## 改善箇所説明図

### 基準不適合箇所

トランスミッション  
コントロールユニット

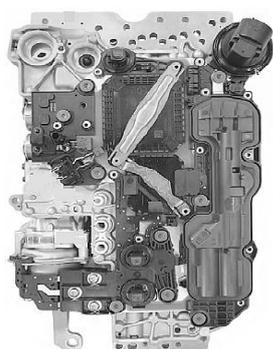
車載式故障診断装置において、トランスミッションコントロールユニットの制御プログラムが不適切なため、トランスミッションに関する特定の不具合が生じた場合、メーターパネル内のエンジン警告灯が点灯しない。そのため、保安基準第31条の基準に適合しない。

全車両、トランスミッションコントロールユニットの制御プログラムを対策プログラムに書き換える。

識別: 車台番号の付近に黄色ペイントを塗布する。
